**ISTRUTTORIA SERVIZIO PIANIFICAZIONE URBANISTICA TERRITORIALE E CARTOGRAFICA  
prot. 10025 del 26/03/2019 class. 07-04-05 (fasc. 2504)**

**COMUNE di CASTELFRANCO EMILIA.POC 4 “Cartiera” adottato con DCC 62 del 20/07/2017. Ai sensi art. 4 comma 4 LR 24/2017: RISERVE ai sensi art. 34 LR 20/2000, PARERE TECNICO ai sensi art. 5 LR 19/2008 Norme per la riduzione del rischio sismico, PARERE TECNICO in merito alla VALUTAZIONE AMBIENTALE STRATEGICA (VAS) art. 12 del D.Lgs. n. 152/2006 come modificato dal D.Lgs. n. 4/2008, e della LR 9/2008.**

**Oggetto: Piano Operativo Comunale - POC 4 "Cartiera" - Comune di Castelfranco Emilia, ai sensi dell'art.34 della L.R.20/2000 e ss.mm.ii. e contestuale Variante alla Zonizzazione Acustica Comunale - Adozione D.C.C. n. 62 del 20/07/2017. Parere ambientale**

Zonizzazione acustica "stato di fatto"

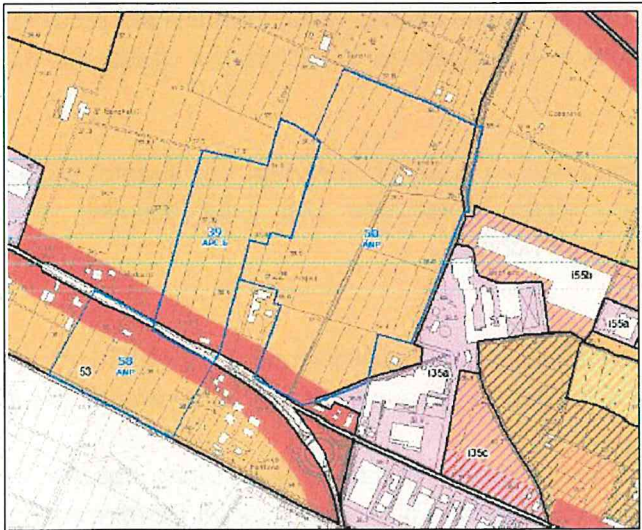
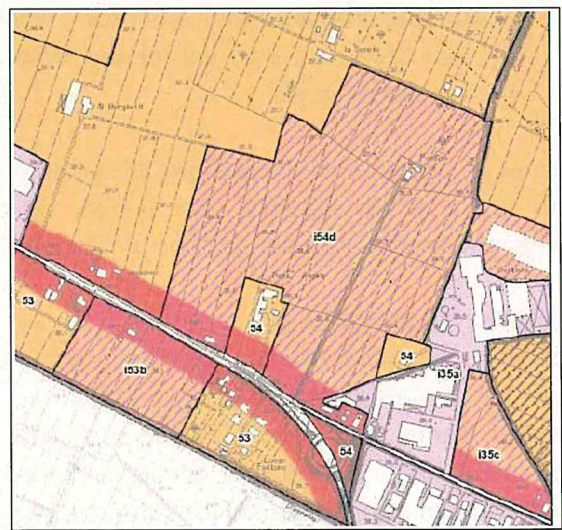
Nel merito, si evidenzia che la proposta di variante sopra rappresentata non risulta coerente con gli usi reali previsti per alcune aree e nel contempo evidenzia potenziali conflitti che richiedono una attenta valutazione.

1. la dotazione di verde pubblico accorpata all'interno dell'ambito 50ANP in adiacenza all'abitazione (ricettore R16) appare di superficie troppo vasta (circa un quarto di quella complessiva dell'ambito) per poter essere assimilata, dal punto di vista acustico, alla restante superficie destinata a insediamenti produttivi. Parrebbe invece più opportuno assegnare la superficie destinata a verde ad una classe inferiore (almeno IV) per evidenziare la presenza di un'area in cui (anche per la presenza di R16) dovranno necessariamente essere garantiti livelli di rumorosità ambientale inferiori rispetto all'area produttiva;

2. a sud-est dell'ambito 50 ANP è presente un area compresa nell'ambito 39 APC.b, nella quale è collocato un edificio dichiarato "non abitato" (ricettore R15), inserita allo stato attuale in classe III dalla zonizzazione acustica, pur facendo parte dell'ambito produttivo (39 APC.b).  
La variante della classificazione acustica proposta mantiene il ricettore R15 in una area in classe III, che risulterà a sua volta confinante con un'area assegnata alla classe V sul lato est a seguito della trasformazione prevista nel POC e sul lato ovest per la presenza dell'ambito produttivo 32APC.b. La presenza di tale "microarea" all'interno di un comparto produttivo, con un salto di due classi, se da un lato evidenzia la presenza di un ricettore abitativo, dall'altro potrebbe comportare vincoli rilevanti per i futuri insediamenti produttivi più prossimi; tale criticità suggerisce di evitare quantomeno l'aumento del carico urbanistico residenziale attuale;

3. il ricettore R21, localizzato nel sub ambito 28.3 (collocato tra gli ambiti 39 APC.b e 50 ANP), per il quale il PSC prevede l'insediamento di nuovi edifici residenziali, è posto in classe III confinante con la fascia di classe IV della via Emilia e con la classe V prevista dallo stato di progetto della classificazione acustica del POC. La presenza di un'area di due classi inferiore, che già in fase progettuale mostra il superamento del limite di immissione assoluto previsto per il periodo notturno, evidenzia una potenziale criticità nei confronti delle future residenze previste e, nel contempo, una situazione che potrebbe comportare vincoli rilevanti per i futuri insediamenti produttivi più prossimi; in questo caso, alla luce del nuovo sviluppo produttivo, si suggerisce di rivalutare il carico urbanistico residenziale attuale.

Si consiglia pertanto di riesaminare la variante della zonizzazione acustica proposta per quanto riguarda il primo punto e di valutare, per i punti 2 e 3, le criticità evidenziate una volta acquisiti gli esiti dell'aggiornamento della valutazione di impatto acustico sopra richiesta.

In merito alla Variante alla Carta della Classificazione acustica, si osserva che nella valutazione integrativa viene condivisa la ns. osservazione di assegnare la superficie destinata a verde presente nell'ambito 50ANP ad una IV classe, in quanto, anche per la presenza di R16, dovranno necessariamente essere garantiti livelli di rumorosità ambientale inferiori rispetto all'area produttiva.

Per quanto riguarda invece l'ambito 32 APC.b e il sub ambito 28.3 (ricettori R15 ed R21), si prende atto della proposta rappresentata in fig.9.1 dell'elaborato di porre entrambe le aree in classe IV; si confermano in ogni caso le valutazioni formulate nel ns. precedente parere prot. n.PGMO/2018/6150 del 26/03/2018.

Figura 30 – Estratto Tav. 03 B "Soluzione B – Collettamento reflui al depuratore di Castelfranco Emilia" tratto da "Studio generale per l'adeguamento e il potenziamento del sistema fognario depurativo del comune di Castelfranco Emilia - Progetto Preliminare" a cura di Hera (2011)

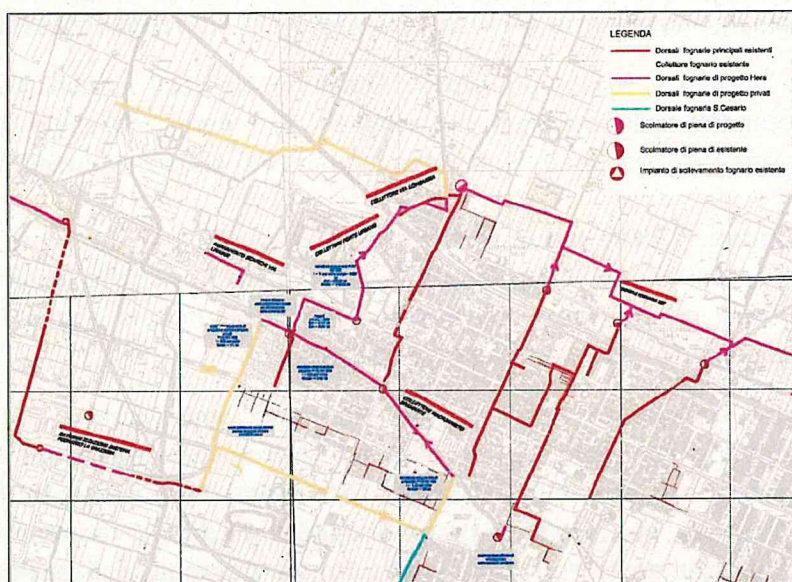
In merito alla valutazione del carico inquinante, che si dovrebbe originare complessivamente nelle aree in questione, utile per il dimensionamento di massima delle reti fognarie e della capacità depurativa necessaria, è stato ipotizzato un carico massimo complessivo pari a circa 460 A.E. (Abitanti Equivalenti). La stima è riferita ai soli reflui domestici potenzialmente prodotti, in relazione al numero di addetti presunti. Nella Relazione, tuttavia, non sono state effettuate stime sul carico ipotizzabile (o accettabile, anche in relazione al crono-programma di adeguamento fognario e depurativo) di reflui industriali derivanti sia dalla separazione delle acque di prima pioggia delle aree potenzialmente contaminabili da avviare alla rete nera, che dai reflui industriali veri e propri provenienti dalle attività produttive insediabili.

**Si ritiene importante che questo aspetto venga delineato, anche se in termini di massima, al fine di definire gli impegni e le tempistiche necessarie per l'attuazione delle previsioni nonché di limitare, anche solo temporalmente, l'insediamento di attività idroesigenti o con importanti scarichi industriali.**

**Considerata l'incongruenza tra quanto affermato nel Rapporto ambientale e supportato da studi precedenti, che evidenziavano l'esistenza di criticità ed ipotizzavano soluzioni utili a risolverle e quanto affermato nello specifico parere dello stesso gestore (Hera), recentemente rilasciato, si ritiene che questo aspetto debba essere approfondito prima di approvare definitivamente il POC, affinché le previsioni inserite siano subordinate all'esistenza, o alla contemporanea realizzazione di un'adeguata dotazione di infrastrutture per l'urbanizzazione degli insediamenti, come peraltro indicato all'art.A-23 comma 6 della L.R.20/2000.**
